Consultoría de auditoría de seguridad vial para el proyecto vías rurales resilientes P504400 BM

ASV en Fase de Diseño

Rehabilitación De La Vía El Deseo – La Inmaculada - Cruce Bueno

Febrero 2026 | v01

Figura 6 – Extracto de la señalización prevista en planos

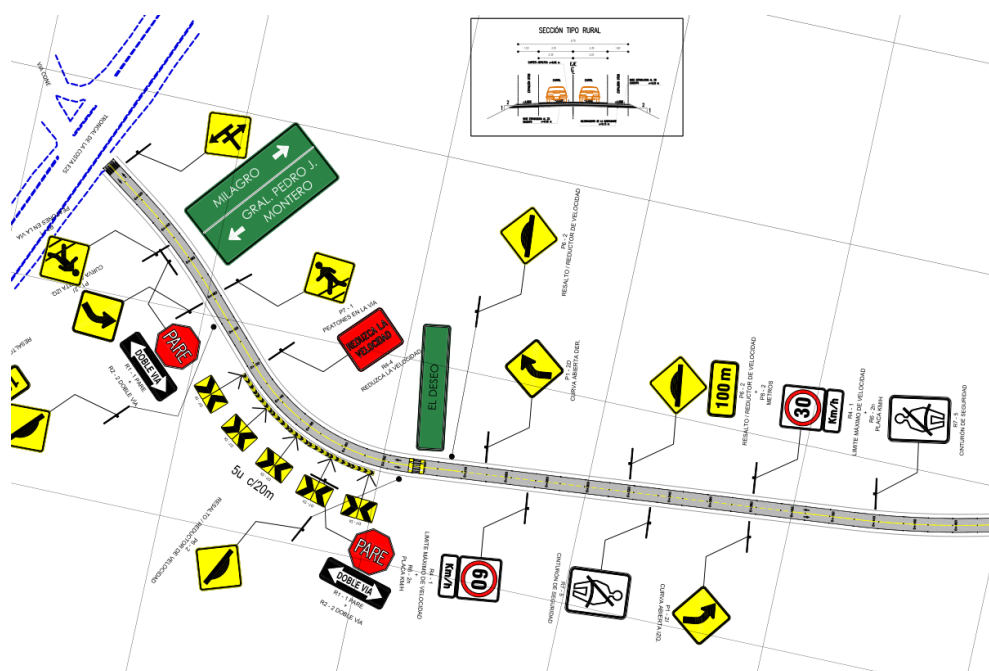
Resumen: Asincronía entre la geometría vial diseñada para 50 km/h y la señalización vertical que autoriza los 60 km/h

Existe una contradicción sistemática entre el diseño geométrico y los límites de velocidad previstos en tramos rurales: mientras que el primero establece una velocidad de diseño de 50 km/h para todo el trazado debido a los numerosos asentamientos habitacionales, el informe y los planos de señalización prevén la instalación de señales de límite de velocidad de 60 km/h (salvo en El Deseo y la zona escolar, donde se ha previsto un límite de 30 km/h). Esta discrepancia permite la circulación a una velocidad superior a la considerada en el diseño de la infraestructura.

La geometría de la vía (radio de curvas, anchura de carriles, distancias de visibilidad y parada, peraltes y diseño de intersecciones) establece límites físicos implícitos a la velocidad segura de operación. Cuando la señalización permite una velocidad superior a la que la infraestructura puede tolerar de forma segura, se expone a los usuarios a un mayor riesgo de pérdida de control, salidas de vía y conflictos en intersecciones.

Esta falta de coherencia también afecta al comportamiento de los conductores. La señalización transmite un mensaje normativo que puede entrar en conflicto con las “señales” que envía la propia carretera. En algunos casos, los conductores confían en la velocidad autorizada y circulan a 60 km/h pese a que la geometría no ofrece márgenes de seguridad suficientes; en otros, la vía “se siente” incómoda a esa velocidad, generando variabilidad en las velocidades, adelantamientos inseguros y maniobras bruscas. Esta dispersión de velocidades incrementa la probabilidad y severidad de los siniestros, especialmente para usuarios vulnerables y vehículos pesados.

Es imprescindible restablecer la coherencia entre la velocidad señalizada y la velocidad de diseño de la infraestructura. La medida más eficaz y de bajo coste es adecuar la señalización vertical al límite de 50 km/h, reflejando la velocidad que la geometría puede soportar de forma segura. Esta acción debe ir acompañada de señalización de refuerzo, marcas viales y, cuando sea necesario, medidas de control o fiscalización para asegurar el cumplimiento del límite y reducir la dispersión de velocidades.

Figura 7 – Paso peatonal elevado en el PK 2+440

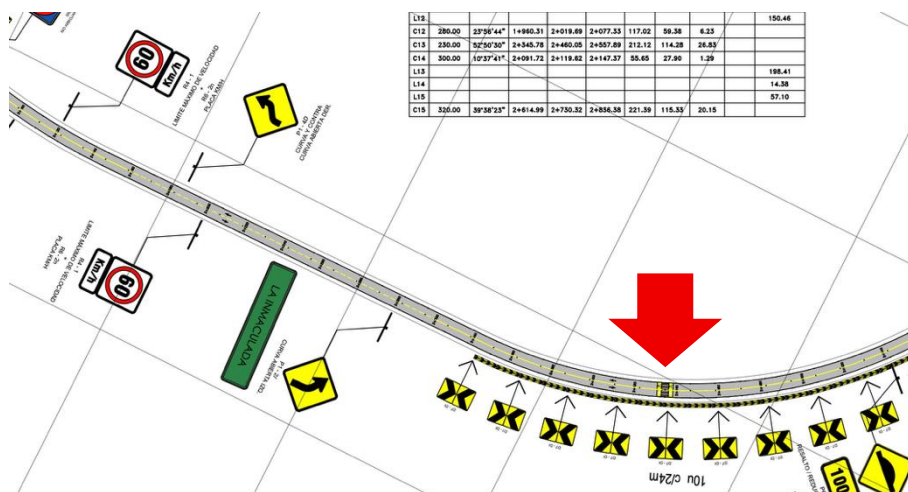
Resumen: Límites de velocidad inadecuados en zonas con presencia de peatones, y pasos peatonales elevados en tramos con límite de velocidad 60 km/h

A lo largo de toda la carretera se han proyectado pasos peatonales elevados. La presencia de pasos peatonales elevados en tramos con límite de velocidad de 60 km/h constituye una incompatibilidad clara entre la velocidad de circulación de los vehículos y la vulnerabilidad de los peatones. La evidencia internacional demuestra que, a velocidades de impacto superiores a 30–40 km/h, el riesgo de lesiones graves o fatales para un peatón aumenta de forma exponencial. En este contexto, la elevación del paso peatonal no es suficiente para compensar la energía del impacto ni para garantizar un nivel aceptable de seguridad.

En carreteras rurales o periurbanas, los conductores suelen anticipar una circulación continua y a velocidades relativamente altas. La introducción de un paso peatonal elevado en estos tramos puede generar frenadas bruscas, maniobras evasivas y un bajo cumplimiento de la prioridad peatonal, especialmente cuando las velocidades reales superan el límite señalado. Esta situación incrementa el riesgo tanto de atropellos como de colisiones por alcance, salidas de vía y pérdida de control, riesgos que se agravan por la presencia de vehículos pesados, la menor visibilidad nocturna y la percepción tardía del elemento elevado.

Los pasos peatonales elevados solo deberían implantarse en entornos donde la velocidad de operación se haya reducido de forma efectiva a 30–40 km/h y donde la función de la vía sea compatible con la prioridad peatonal, como núcleos urbanos, travesías, zonas escolares o áreas de actividad claramente definidas. Para ello, se recomienda un tratamiento integral del entorno vial que incluya reducción formal del límite de velocidad, medidas de calmado de tráfico, tratamientos de acceso tipo "puerta", señalización y diseño autoexplicativo que induzca velocidades bajas.

En aquellos tramos donde no sea viable ni coherente reducir la velocidad se recomienda retirar el paso peatonal elevado y reubicar el cruce en un punto más seguro, canalizando los peatones hacia zonas con velocidades menores y mejor control del tráfico. La solución adoptada debe asegurar que los peatones no estén expuestos a velocidades de impacto incompatibles con la supervivencia, alineando la función de la vía, la velocidad y la vulnerabilidad de los usuarios.

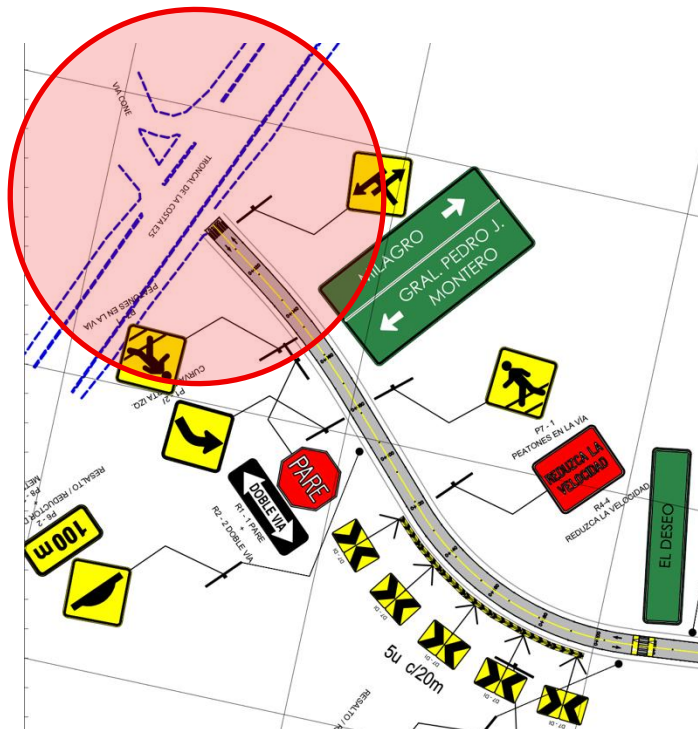
Resumen: Diseño inadecuado de intersección

La intersección prevista en el PK 0+000, entre la vía proyectada y la Troncal de la Costa E25 presenta una configuración en "T" de alto riesgo, especialmente considerando las velocidades de operación propias de la Troncal de la Costa E25 y la coexistencia de movimientos de paso y de giro:

- Señalización insuficiente o no claramente definida. La inexistencia de señalización impide definir claramente la prioridad entre la carretera principal y la vía objeto de rehabilitación. Esta ambigüedad genera incertidumbre en los conductores, favoreciendo maniobras inseguras, dudas y comportamientos inconsistentes. En entornos rurales, donde las intersecciones son menos frecuentes, la correcta señalización es fundamental para anticipar conflictos; su ausencia incrementa la probabilidad de siniestros, especialmente de gravedad elevada.

En conjunto, la combinación de altas velocidades, prioridades no definidas y maniobras de giro no controladas da lugar a un funcionamiento desordenado de la intersección, incompatible con los principios de diseño seguro en carreteras rurales.

Un diseño adecuado de la intersección es esencial para reducir los conflictos de tráfico y mejorar la seguridad de todos los usuarios. Con el fin de mitigar los riesgos de seguridad vial identificados, se recomienda implementar las siguientes medidas:

- Mantener el semáforo en la intersección en su estado actual.
- Instalar señalización de advertencia en las aproximaciones a la intersección. Definir claramente la prioridad de paso, asignando preferentemente la prioridad a la carretera Machala–Naranjal, mediante señales reglamentarias (PARE o CEDA EL PASO) y marcas viales en la vía rehabilitada. Garantizar la adecuada visibilidad diurna y nocturna mediante materiales retrorreflectantes.
- Incorporar marcas viales de alta visibilidad y elementos de canalización (balizas) que guíen claramente las trayectorias de los vehículos.
- Evaluar la necesidad de medidas adicionales de calmado de tráfico o refuerzo de la señalización preventiva, especialmente si se prevé un aumento de la demanda de tráfico.

Figura 9 – Sección transversal típica en tramos rurales. Pendiente del talud

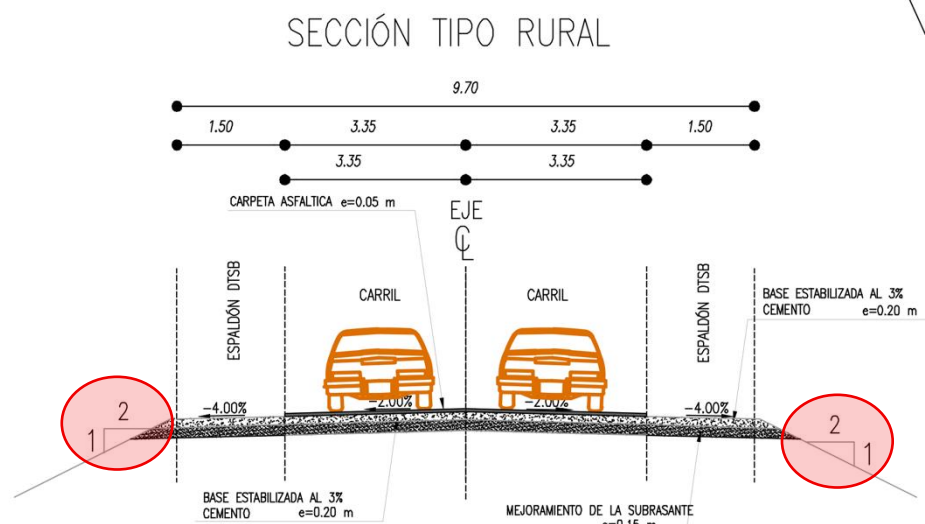
Resumen: Taludes con pendientes críticas

A lo largo de la carretera, la plataforma vial se desarrolla sobre un terraplén, presentando desniveles laterales adyacentes a la calzada. Como se observa en la Figura 9, las secciones transversales muestran una pendiente típica de 1V:2H, sin información explícita sobre la instalación de barreras metálicas u otros sistemas de contención.

Las pendientes laterales más pronunciadas que 1V:3H se consideran generalmente “críticas”, lo que significa que es probable que un vehículo vuelque en caso de salida de la carretera (las pendientes recuperables son de 1V:4H o más llanas; las pendientes entre 1V:3H y 1V:4H no son recuperables, pero es poco probable que se produzca un vuelco).

Se recomienda considerar pendientes laterales de 1V:3H o más suaves en los taludes de los terraplenes.

Si esto no es posible, en el caso de que el terraplén tenga una altura de 2 m o superior, se deben considerar sistemas de contención de vehículos.

Figura 10 – Obra de drenaje transversal con cabezales próximos a la calzada en PK 4+451

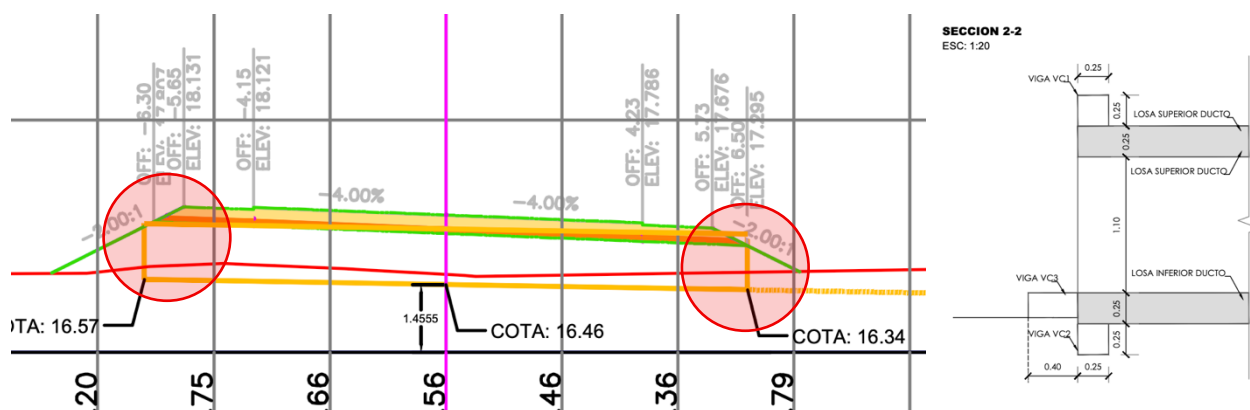
Resumen: Cabezales de obras hidráulicas peligrosos

De la revisión de los planos hidráulicos (alcantarillas y cunetas) se observa que numerosas obras de drenaje transversal (alcantarillas) presentan cabezales de concreto armado con caras verticales expuestas que no están protegidos por ningún sistema de contención y que están situados muy próximos a la calzada. Estos elementos constituyen obstáculos rígidos no frangibles ubicados dentro de la Zona Libre de Obstáculos, tal y como la define la AASHTO. En caso de salida de vía de un vehículo la colisión contra uno de estos cabezales de concreto supondría un siniestro con elevado riesgo de lesiones graves o fatales.

Se recomienda ubicar los cabezales de hormigón fuera de la Zona Libre de Obstáculos siempre que sea técnicamente viable, o bien rediseñarlos mediante soluciones recuperables, tales como cabezales biselados, enterrados o integrados en el talud.

En aquellos casos en los que no sea posible eliminar el obstáculo, deberá protegerse mediante la instalación de sistemas de contención homologados, con terminales seguros y longitud adecuada. Los sistemas de contención deben estar equipados con terminales absorbedores de energía certificados, evitando absolutamente los terminales enterrados en forma de «cola de pez» que pueden actuar como rampa de lanzamiento para el vehículo¹.

Figura 11 – Guardavías previstos en el Informe de Señalización

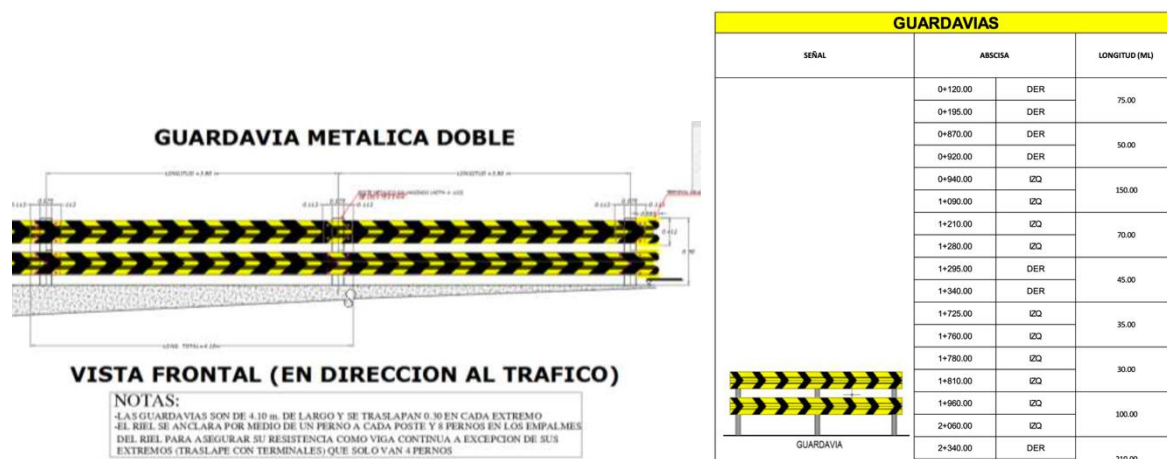
Resumen: Falta de definición de los sistemas de contención y falta de su inclusión en planos

Si bien en el Informe de Señalización se incluye una tabla con el tipo de guardavías (doble tipo flex-beam) y los tramos donde deben instalarse, no se especifica el Nivel de Contención (Test Level - TL) de los mismos. Tampoco se ha incluido la ubicación exacta de los guardavías previstos en los planos de señalización. Esto podría generar errores en la selección y la instalación de estos elementos o la omisión de su colocación en tramos donde resulten necesarios, lo que representa un riesgo significativo en caso de salida de los vehículos de la vía.

Es imprescindible indicar el Nivel de Contención (Test Level - TL) de los sistemas de contención proyectados de acuerdo con la normativa AASHTO MASH o NCHRP 350.

Es necesario completar los planos de señalización e incluir claramente el tipo y la ubicación de los sistemas de contención en aquellos tramos dónde sean

necesarios (ej. en las zonas donde se ubican las alcantarillas con cabezales de concreto próximos a la calzada).

Figura 12 – Zona escolar entre PK 2+120 y PK 2+400

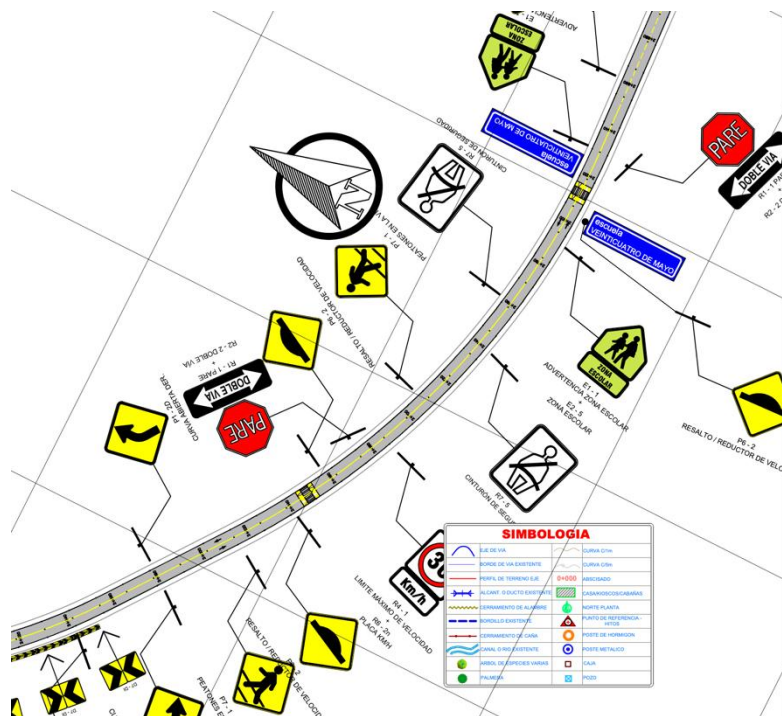
Resumen: Señal vertical no ajustada a la norma vigente

La zona escolar delimitada entre el PK 2+120 y PK 2+400 muestra una señal vertical de zona escolar con límite de velocidad de 30 km/h.

Es necesario actualizar la señal para que muestre un límite de velocidad máximo de 20 km/h, respetando lo dispuesto en la Ley Orgánica de Transporte Terrestre, Tránsito y Seguridad Vial.

Figura 13 - Sección rural 0+260 a 2+695 y 2+930 a 5+047

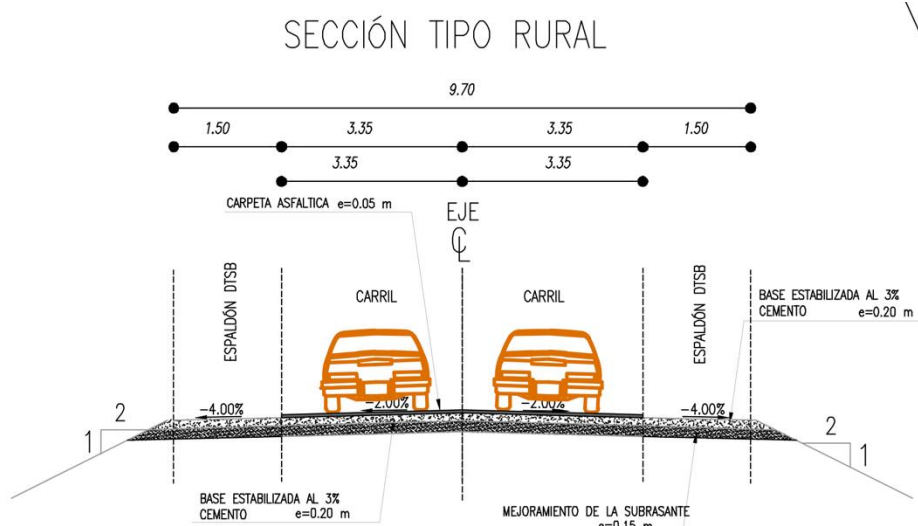
Resumen: Sección típica rural en un entorno con alta presencia de peatones

Toda la longitud de la vía discurre por zonas con asentamientos junto a la vía y con elevada presencia de peatones. Si bien, entre el PK 0+260 y PK 2+695 y entre el PK 2+930 y PK 5+047 se ha previsto una sección típica que no prevé un

espacio de circulación seguro para los peatones. Tampoco se ha previsto infraestructura peatonal segregada alguna en ambos tramos. Esta configuración genera un conflicto crítico de seguridad vial, ya que obliga a los peatones a circular por el espaldón (berma) que se encuentra al mismo nivel de la calzada, expuestos directamente al tráfico vehicular y desprotegidos ante la presencia de vehículos pesados, lo que supone un riesgo elevado de posibilidad de atropello.

Se recomienda adoptar la sección típica urbana, que incluye aceras de hormigón de 1,40 m de ancho protegidas por bordillos-cuneta, en toda la longitud de la vía. Esta medida garantizará una segregación física efectiva entre el flujo vehicular y el peatonal, proporcionando coherencia entre la infraestructura física y la señalización de seguridad propuesta, y reduciendo significativamente la probabilidad de atropellos.
